工程签证审批单

项目名称	开元壹号 60#地块商务公寓楼	工程名称	幕墙工程
归属合同	开元壹号 60#地块商务公寓楼幕墙工程施工合同	合同编号	KYYH.60B-JA-031
签证部位	西塔 28 层玻璃幕墙开启窗、平开门和玻璃栏板隔断位置		
施工单位	中建七局建筑装饰工程有限公司		
签证内容	<p>签证内容：根据西塔 28 层玻璃幕墙开启窗、平开门和玻璃栏板隔断,数量和做法调整,平开门变更为固定玻璃,固定玻璃下方增加 2.5mm 氟碳喷涂铝板收口设计变更要求,我方该部分型材已在 2020 年 9 月份到场,且部分平开门已加工制作完成,现就该部分因设计变更而引起的型材、玻璃废除内容办理签证,请甲方对此费用予以签证确认。</p> <p style="text-align: center;">后附：工程量计算书、签证计价表</p> <p>施工单位经办人:(签字盖章)  日期：2021.5.23</p>		
监理单位意见	<p style="text-align: center;"></p> <p>监理工程师:(签字盖章)  日期：2021.5.23</p>		
项目工程部意见	<p>专业工程师或经理：情况属实，予以 日期：予以 2021.6.7</p> <p>工程总监：  日期：2021.6.15</p> <p style="text-align: center;">该签证最终金额为34700.00元(叁万肆仟柒百元整)</p>		
成本管理部意见	<p>专业成本管理岗：  日期：2021.10.20</p> <p>部门经理： 日期：</p>

设计变更通知单

建设单位	洛阳洛德鑫置地有限公司	专业	幕墙	页次	1/1
工程名称	洛阳开元壹号60# 地块项目	设计号	A14.1000024	日期	2021.04.10
子项名称	幕墙装饰工程	变更原因	依据甲方下发设计变更通知单意见

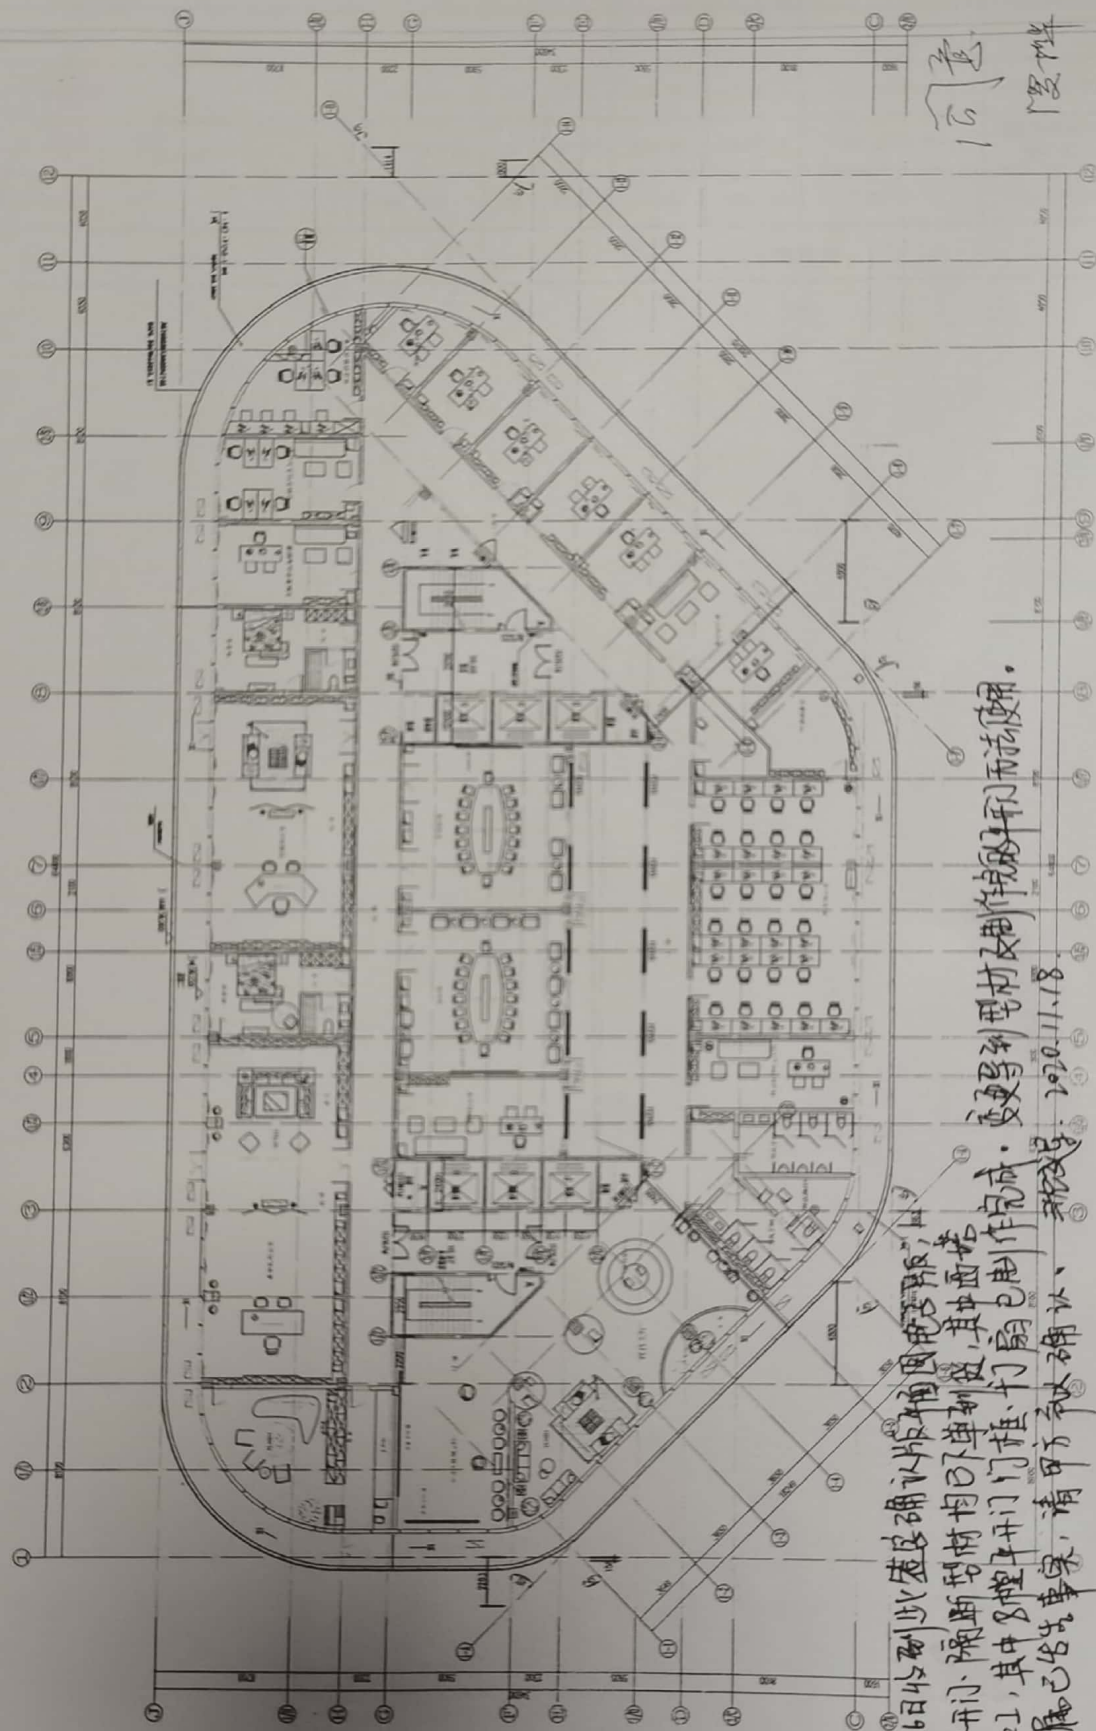
变更内容:

根据甲方下发的书面设计变更通知意见,幕墙施工图纸需根据建筑变更图纸及施工现场进行变更调整,具体变更内容如下:

- 1、主要口幕墙玻璃房, 2# 车库坡道楼梯增加鼓风机口, 鼓风机口四周增加2.5mm 氟碳喷涂铝板收口, 详见附图BG-01、BG-02、BG-03、BG-04;
- 2、2# 汽车坡道室内侧幕墙底部增加2.5mm 氟碳喷涂铝板收口, 详见附图BG-05、BG-06;
- 3、西塔28层玻璃幕墙开启窗、平开门和玻璃栏杆局部, 数量和做法调整, 平开门变更为固定玻璃, 固定玻璃下方增加2.5mm 氟碳喷涂铝板收口, 详见附图BG-07、BG-08、BG-09;
